TITEL: Skydd över öppningshandtag främre nödutgångar

GÄLLER: Short SD3-30/60

LFS: 1989:7

NUMMER: AH-SD3-1

AH-SD3-1

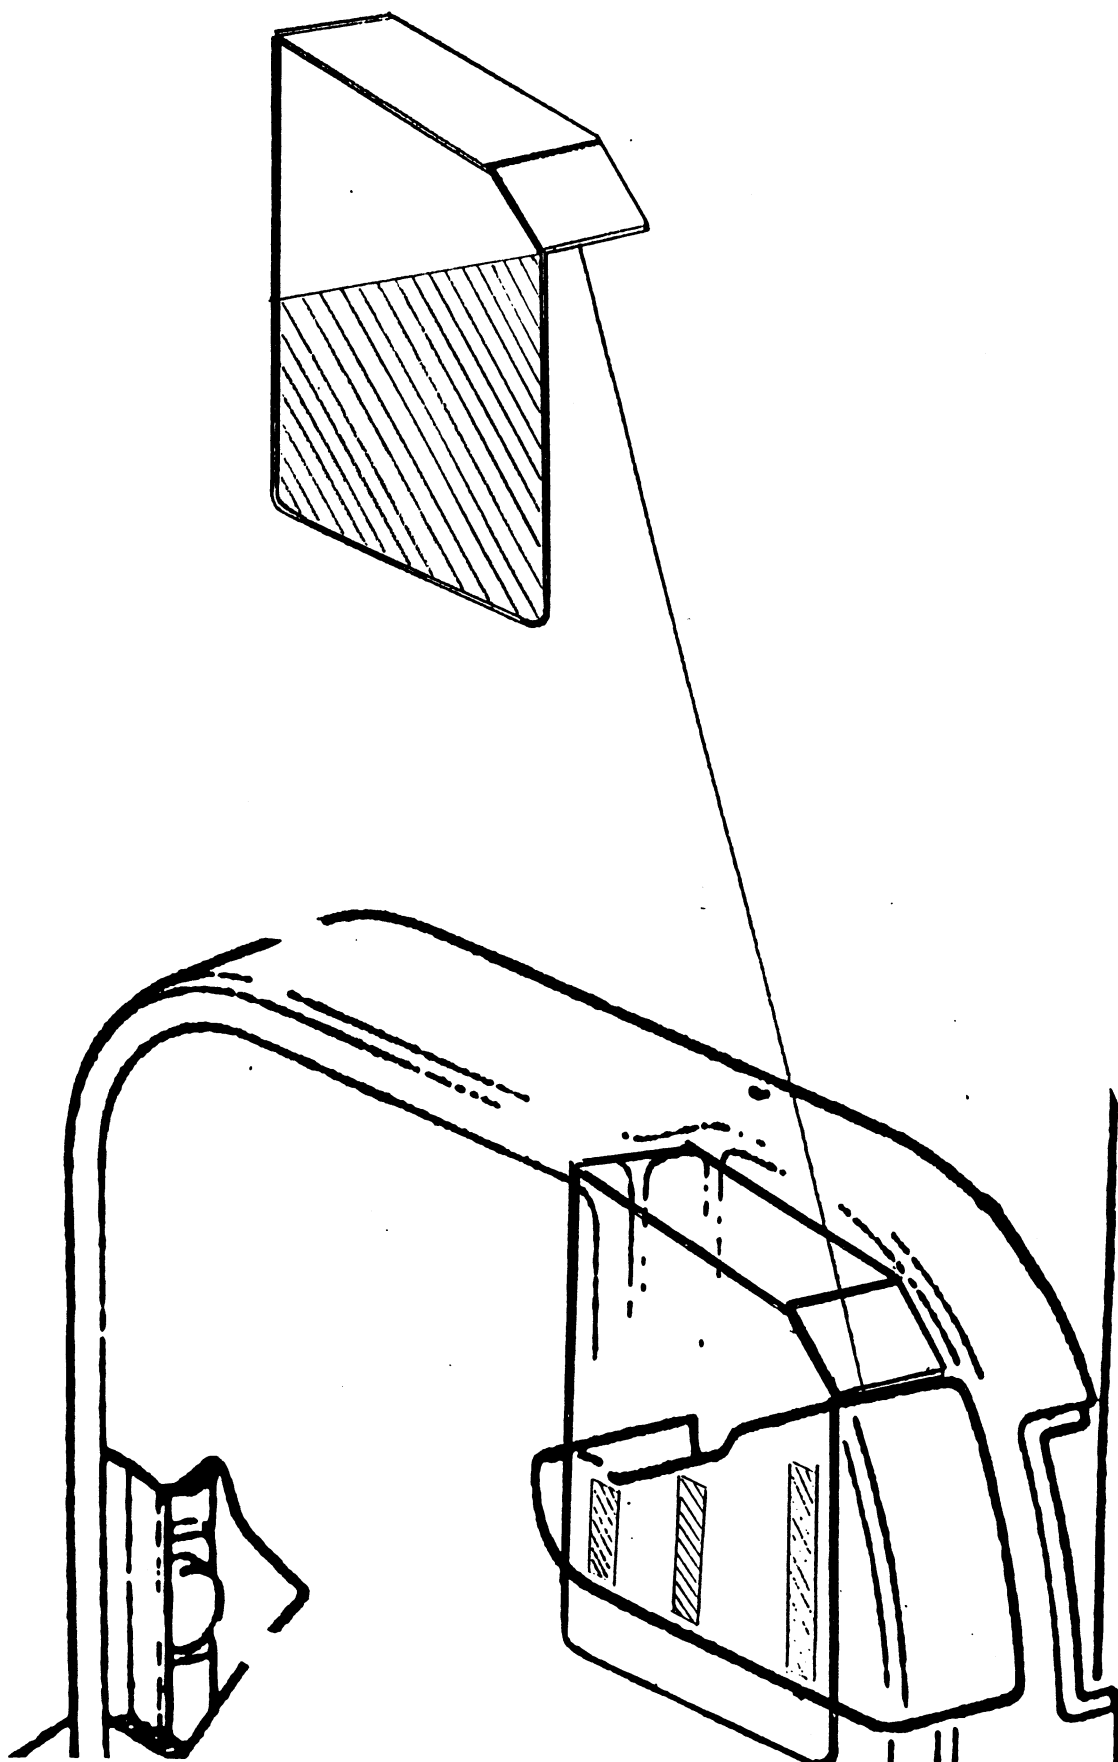
BESKRIVNING: MED ANLEDNING AV DE TILLBUD SOM INTRÄFFAT VID FRÄMRE NÖDUTGÅNGAR PÅ SHORTS SD3-30/60, REF L 181/88-1299 LUFTVÄRDIGHETSSEKTIONEN, MONTERAS SKYDD ÖVER ÖPPNINGSHANDTAGEN PÅ DE FRÄMRE NÖDUTGÅNGARNA. SKYDDEN AH-SD-1A (VÄNSTER) AH-SD-1B (HÖGER) TILLVERKADE I 3mm LEXAN FÄSTES I DE BEFINTLIGA SKYDDEN ENLIGT SKISS PÅ SIDAN 2. TEXT PÅ SKYDDEN : REMOVE COVER BEFORE OPENING. (RÖD TEXT) DRAG BORT SKYDDEN FÖRE ÖPPNANDE.

ÅTGÄRD: Tillverka och installera skydd över de främre nödutgångarnas öppningshandtag
